Sachverständiger für Schäden an Gebäuden (FhK / IFBau)

24.05.2023

Sockelabdichtung am Wohnhaus in 67227 Frankenthal

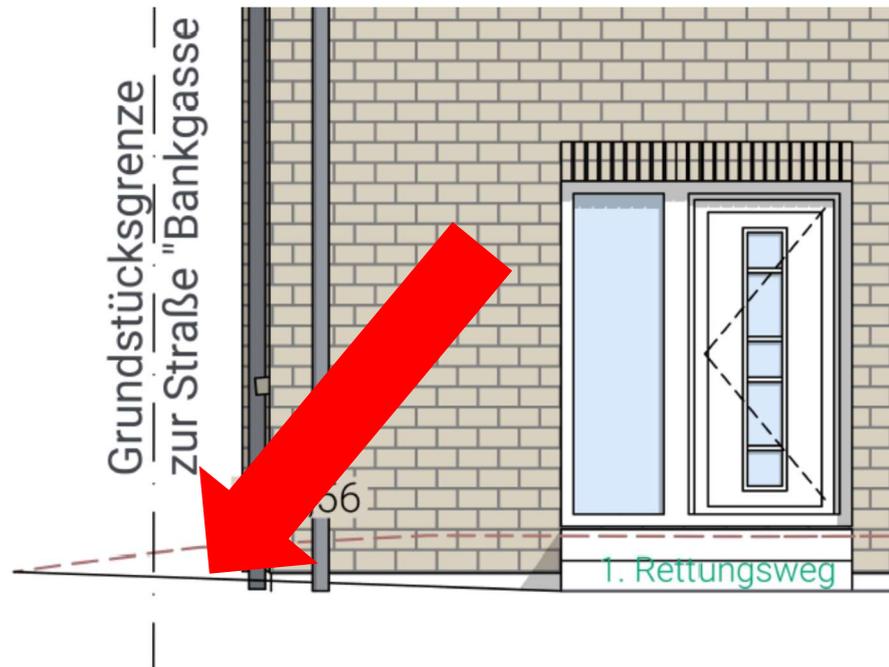
1. Gemäß dem vorliegenden Schnitt sollte die Oberkante der Bodenplatte 100 mm über dem Gelände liegen

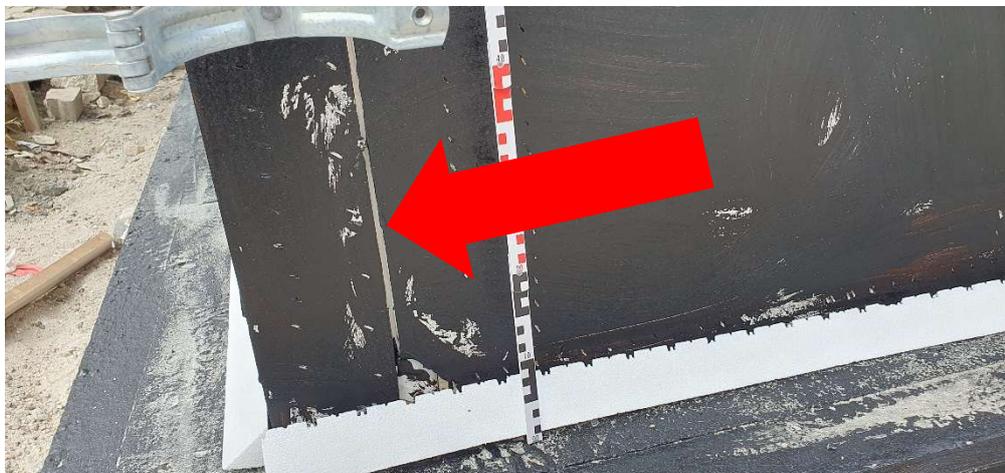
2. Das Gelände war so geplant, dass es von der Straße zum Gebäude hin ein Gefälle aufweisen sollte. Dies ist weder sinnvoll noch fachgerecht, da das Tagwasser immer vom Gebäude weg zu führen ist.

Das Gefälle ist stets vom Gebäude weg herzustellen

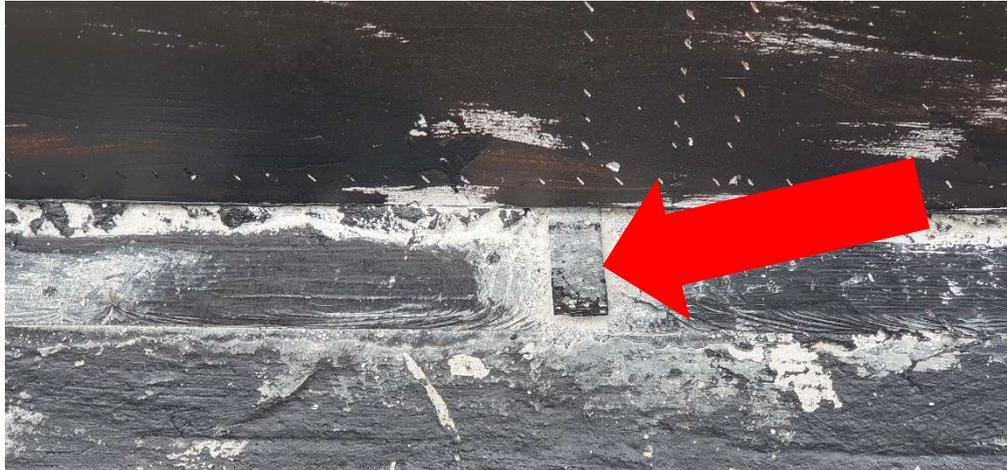
3. Die Außenwandplatten weisen offene Stöße (Nute) auf, in denen Wasser die Abdichtung hinterlaufen könnte.

Die Fehlstellen sind vor dem Abdichten zu verschließen

Rechts neben der Terrassentür

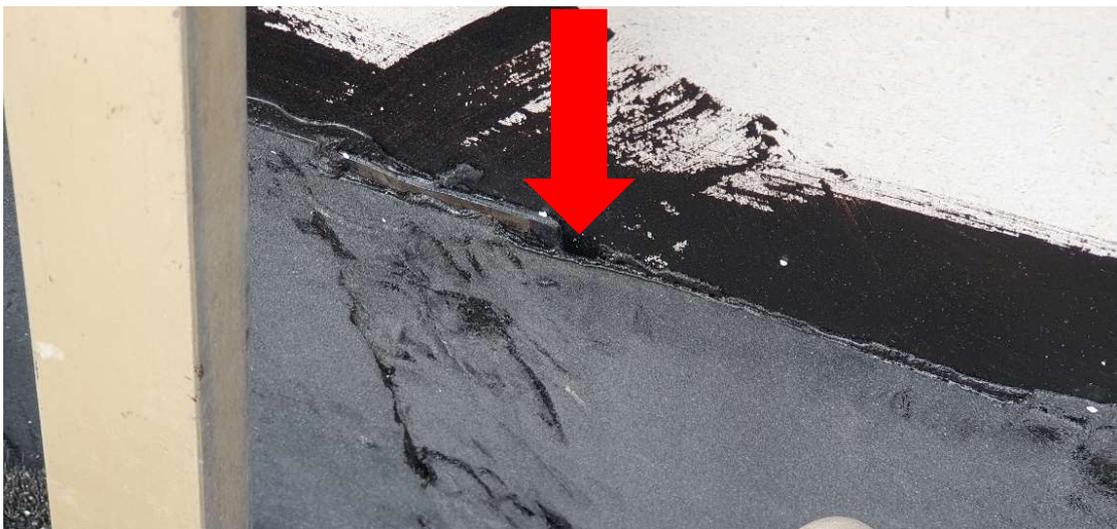
Rechts neben der Terrassentür wurde die Abdichtung falsch verarbeitet. Die zur Verschweißung vorgesehenen Überlappungen wurden auf der Abdichtung und nicht darunter verarbeitet.

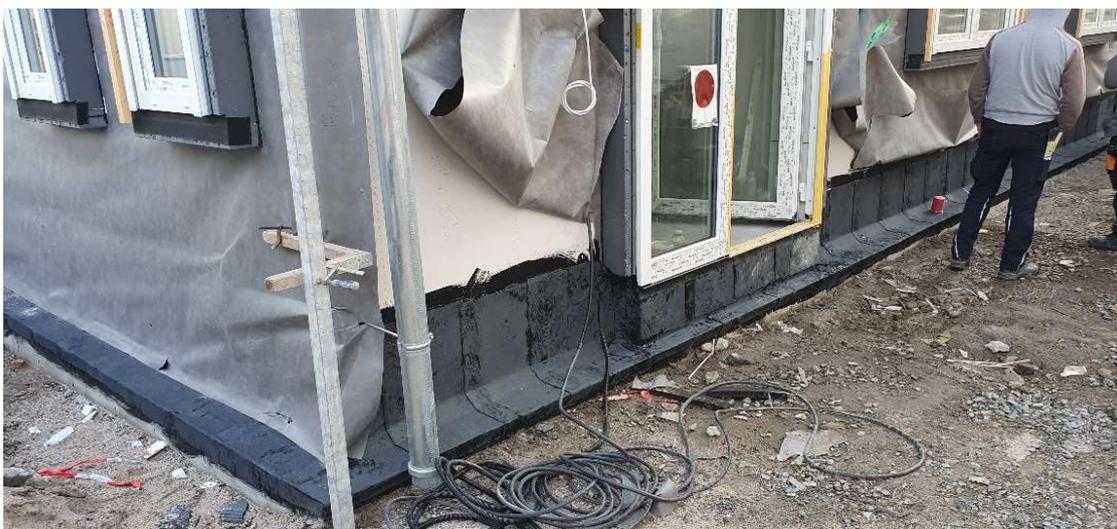
Die Stöße zwischen den einzelnen Schweißbahnen werden mit einer Überlappung hergestellt. Dadurch entstehen immer im Überlappungsbereich Zwickel, in die von oben Wasser eindringen kann.

An allen Stößen sind die Zwickel nach oben offen.

Die ist an jeder Stoßstelle so ausgeführt worden

Ich habe Herrn G [redacted] auf die Fehlstellen hingewiesen und eine Überarbeitung mit Flüssigkunststoff empfohlen. Dem brachte er wenig Interesse entgegen.
